# 使用済燃料乾式キャスク仮保管設備への輸送貯蔵 兼用キャスクB増設に伴う実施計画の変更について

2020年 6月 2日

東京電力ホールディングス株式会社

# 1. 輸送貯蔵兼用キャスクB増設に伴う実施計画の変更概要

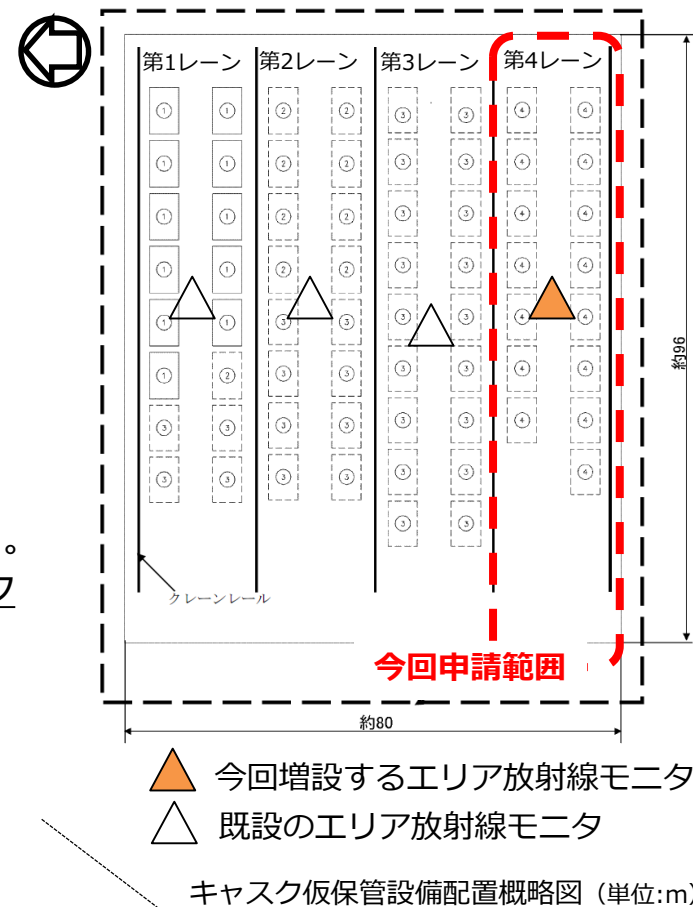
3号機終了以降の使用済燃料プールからの燃料取出しに備え、共用プールの空き容量確保を進めるため、使用済燃料乾式キャスク仮保管設備に輸送貯蔵兼用キャスクBを15基増設及び15基増設に伴いエリア放射線モニタを1基増設する実施計画の変更を実施する。

なお、第4レーンの南側クレーンレールに他と同設計のレールを追設する。

図1-1 監視装置の概要

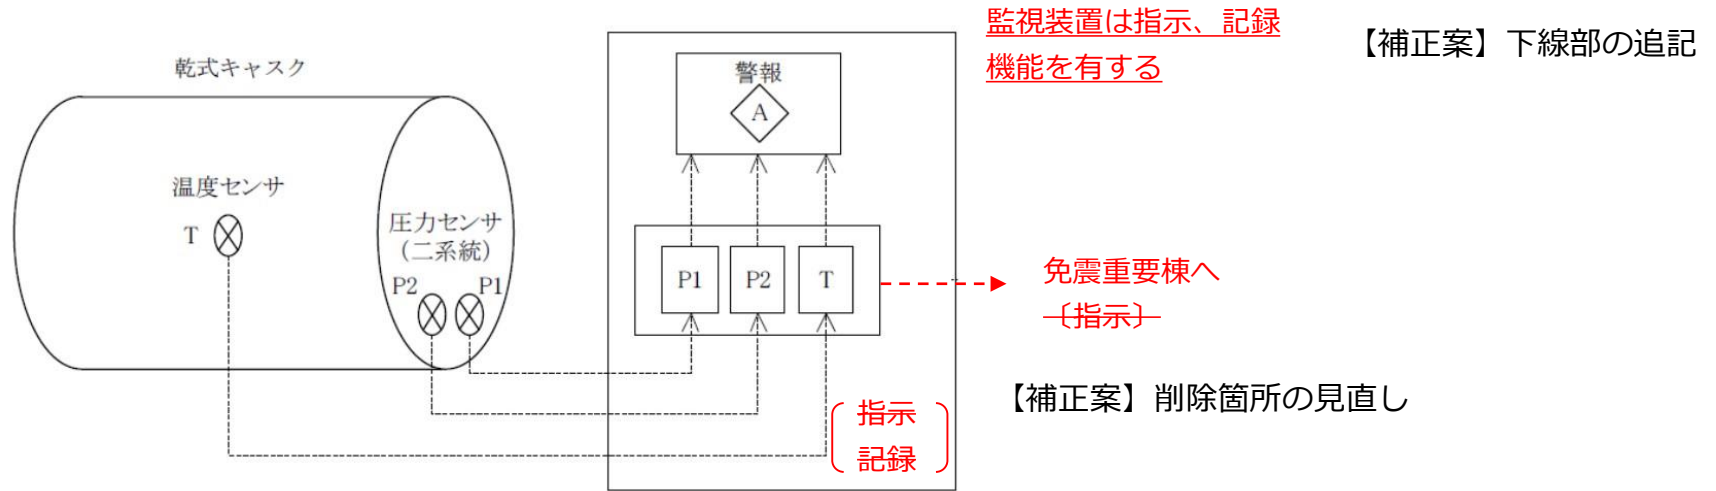
監視装置については、今後機器改廃に伴う設備更新を計画している。現状の設備構成方法を限定する記載の表現については、要求される機能や主要な構成を変更しない範囲において、一般的な表現に変更する。

- ・「監視装置は指示、記録機能を有する」を追記：本文記載に合わせて追記
- ・「現場の（指示記録）」を削除：上記追記により機能変更はないが、記録場所を限定しない記載へ見直す

表 13 輸送貯蔵兼用キャスクBの溶接概要

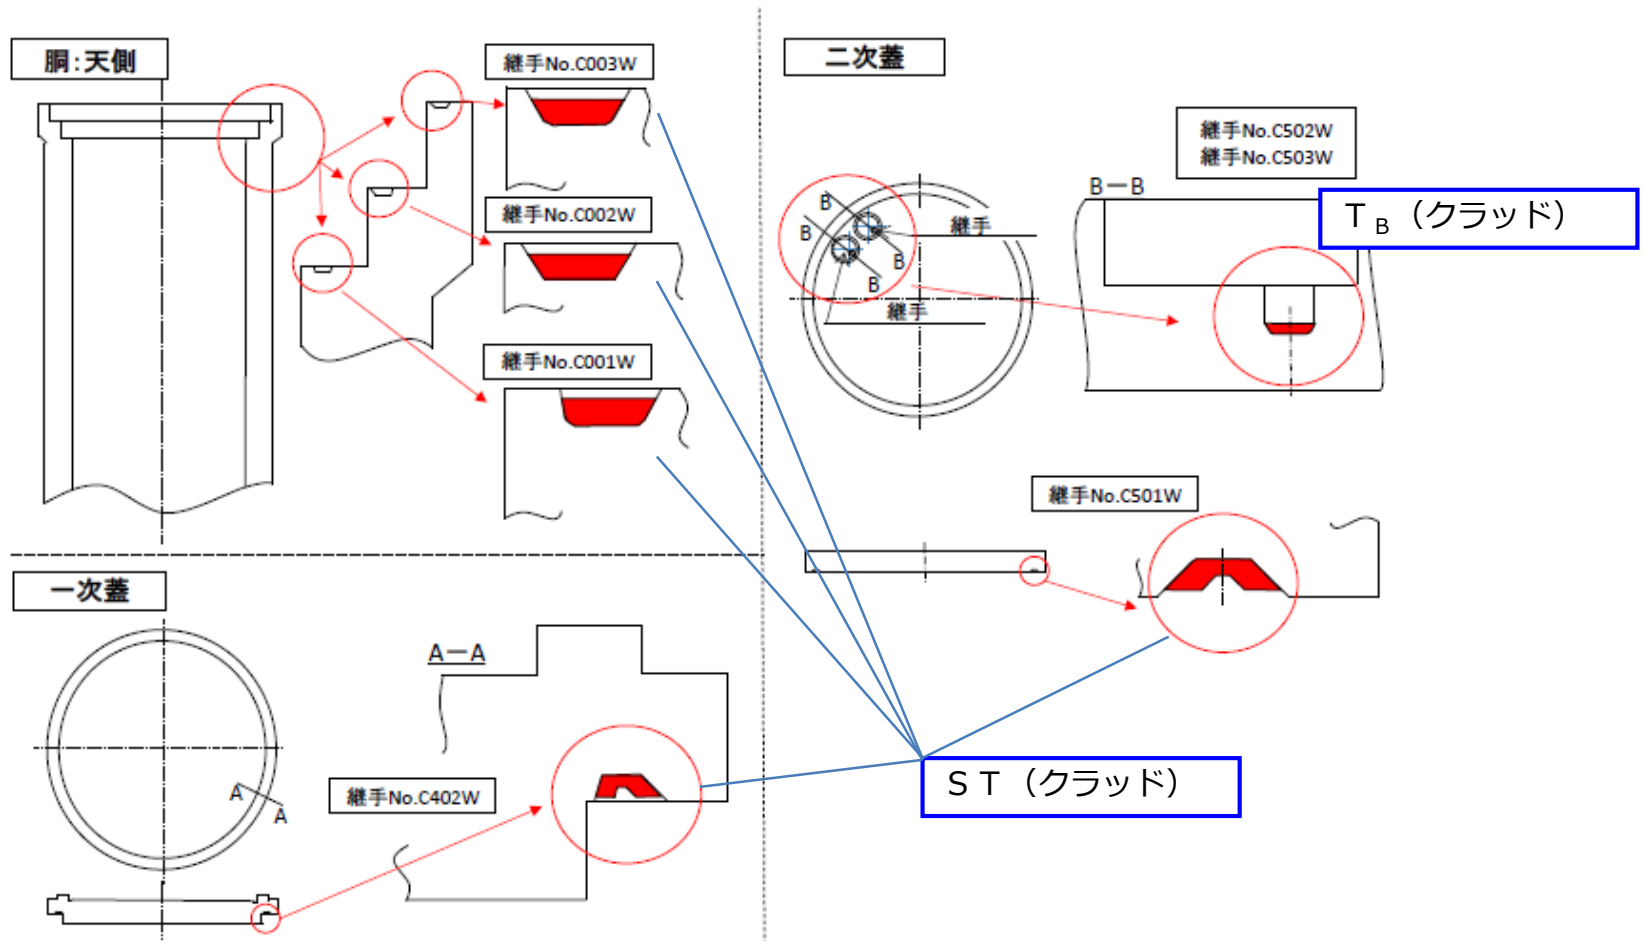
下表の通り、今回申請乾式キャスクの溶接施工法を追加するが、いずれも既認可済の施工法であり、キャスク製造の品質に影響はない。

適用対象継手	溶接施工法 変更前	溶接施工法 変更後
クラッド溶接部 ・胴内 C001W~C003W ・一次蓋 C402W ・二次蓋 C501W	ST306 【(ST (クラッド) + T <sub>B</sub> (クラッド))】	S307 【ST (クラッド)】
モニタリングポート取付部 ・二次蓋 C502W・C503W	ST307 【(ST (クラッド) + T <sub>B</sub> (クラッド))】	T303 【T <sub>B</sub> (クラッド)】

適用基準	「使用済燃料貯蔵施設の溶接に関する技術基準を定める省令の解釈（内規）」 （平成 21・02・26 原院第 7 号制定、平成 24・03・30 原院第 1 号改正）
機器の区分 【設備区分】	容器 【使用済燃料貯蔵設備本体】
溶接施工法 <sup>注)</sup>	J、J+A*、ST（クラッド）+T <sub>B</sub> （クラッド）（2種類）、 ST+ST+T <sub>B</sub> （2種類）、M+T <sub>B</sub> 、A+A、T <sub>B</sub> （2種類）、 <span style="border: 2px solid red; padding: 2px;">ST（クラッド）、T<sub>B</sub>（クラッド）</span> *：補修溶接が必要となった場合のみ適用。

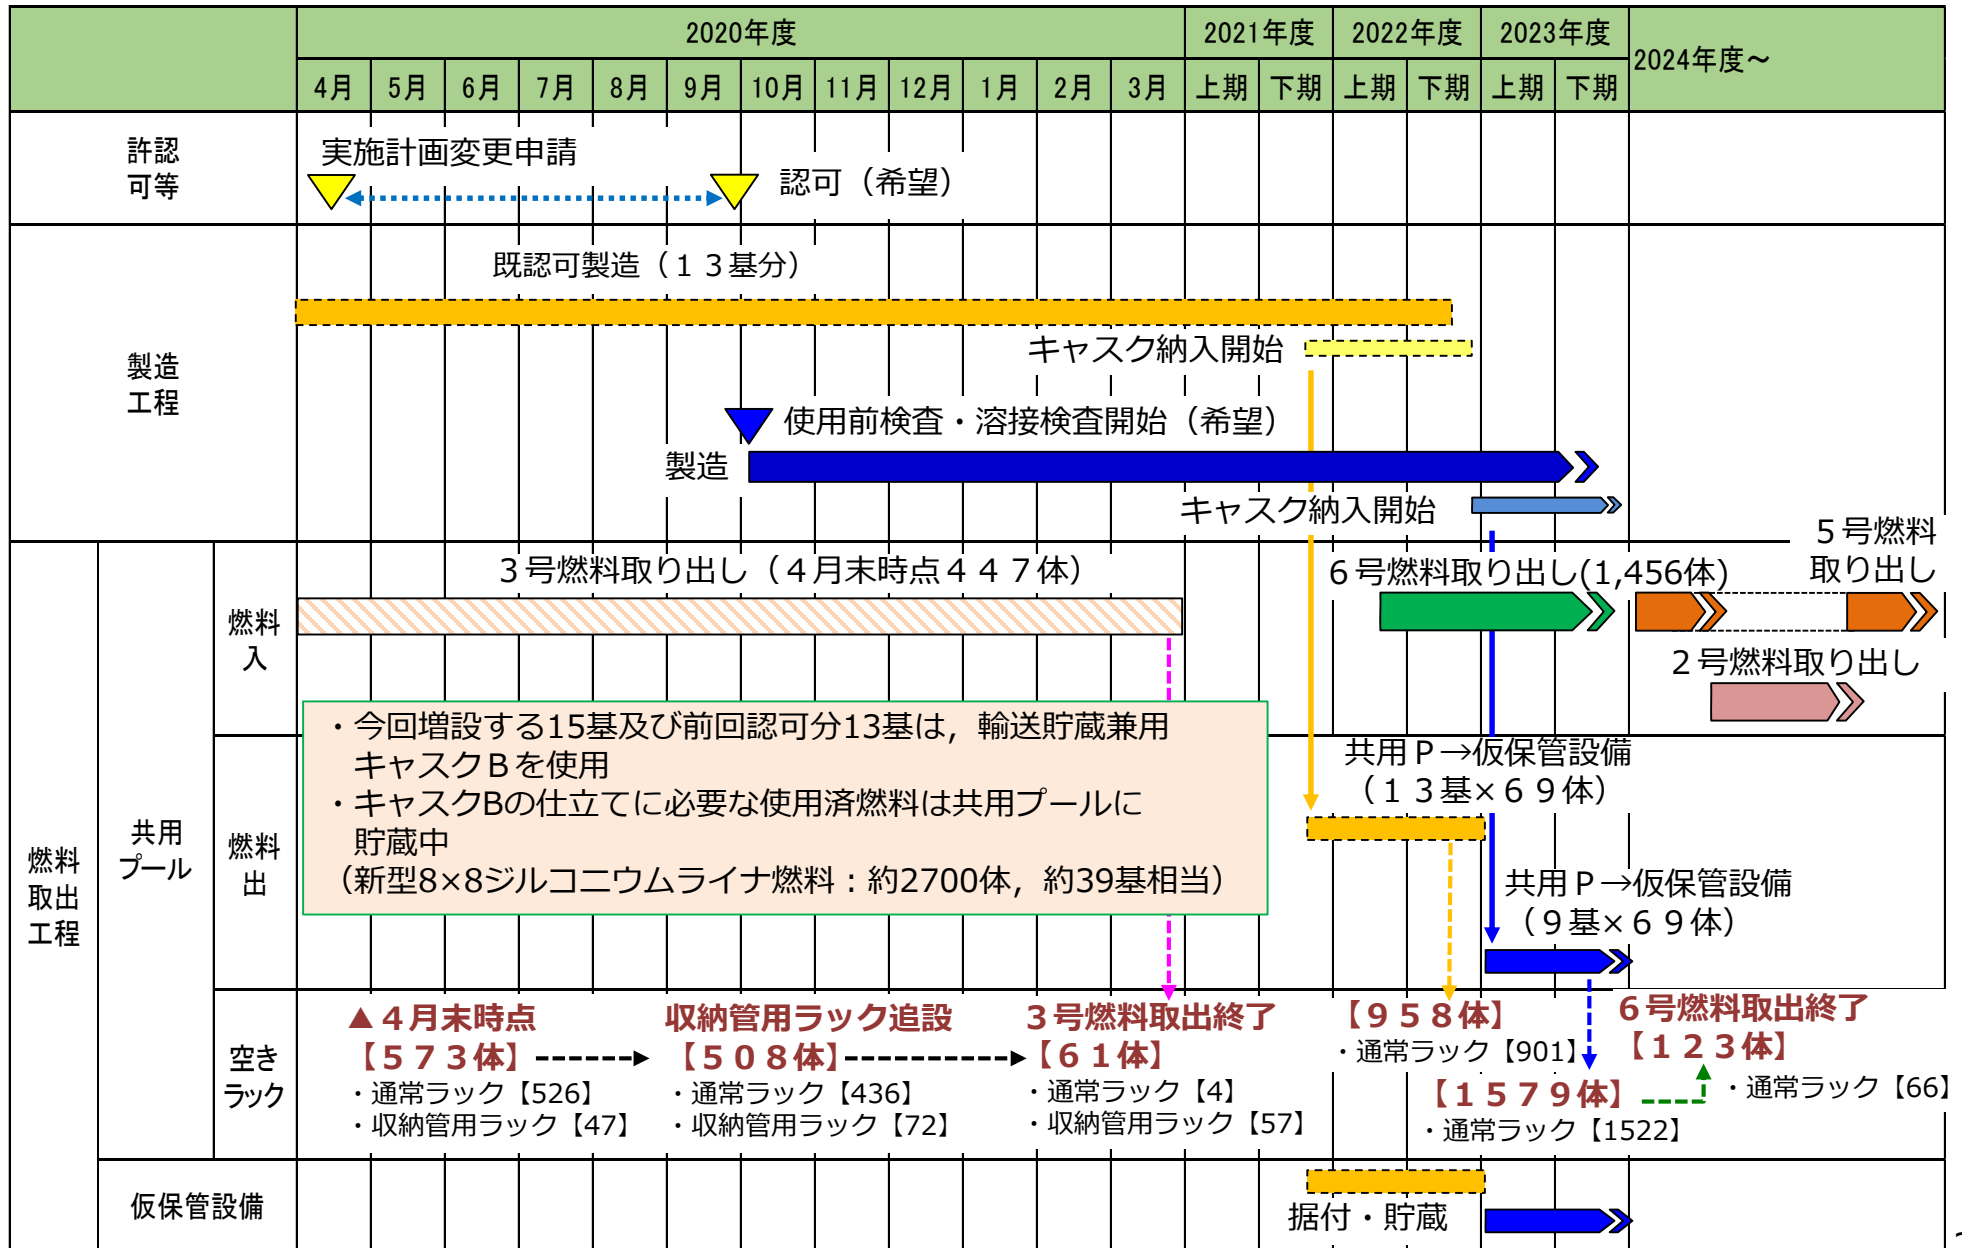
規則の改正に合わせ、キャスク運搬時の運用に関する記載を修正する。また、「2.11 使用済燃料プールからの燃料取り出し設備 添付資料－2－3－2 構内輸送時の措置に関する説明書（3号機）」と同様の内容となるよう記載の適正化を図る。

なお、共用プール～キャスク仮保管設備における乾式キャスク運搬については、周辺の雰囲気線量や汚染密度が低減されてきたことから、1 F 規則に準じて実施する。

変更前	変更後
<p>添付資料－6 管理・運用について</p> <p>4.運搬時の運用</p> <p>「Ⅲ.3.3.1 放射線防護及び管理」において、管理区域と同等の管理を要する区域として管理対象区域を定義しており、「Ⅲ.特定原子力施設の保安」により作業場所も管理対象区域に設定される。</p> <p><u>運搬に関しては、「<a href="#">「実用発電用原子炉の設置、運転等に関する規則の第13条（工場又は事業所において行われる運搬）」に準じて実施するが、周辺の雰囲気線量や汚染密度が高いことから、周辺環境によっては運搬物の表面及び表面から1メートルの距離における線量当量率及び運搬物の表面の放射性物質の密度に関しては法令に適合していることを確認できない可能性がある。このため、運搬物の表面及び表面から1メートルの距離における線量当量率および運搬物の表面の放射性物質の密度に関しては、作業実施時の最新の社内マニュアル等に基づき管理する。</a></u></p>	<p>添付資料－6 管理・運用について</p> <p>4.運搬時の運用</p> <p>「Ⅲ.3.3.1 放射線防護及び管理」において、管理区域と同等の管理を要する区域として管理対象区域を定義しており、「Ⅲ.特定原子力施設の保安」により作業場所も管理対象区域に設定される。</p> <p><u>構内輸送時に講じる措置は、「<a href="#">東京電力株式会社福島第一原子力発電所原子炉施設の保安及び特定核燃料物質の防護に関する規則 第14条の2（工場又は事業所において行われる運搬）」に準じて実施する。</a></u></p>
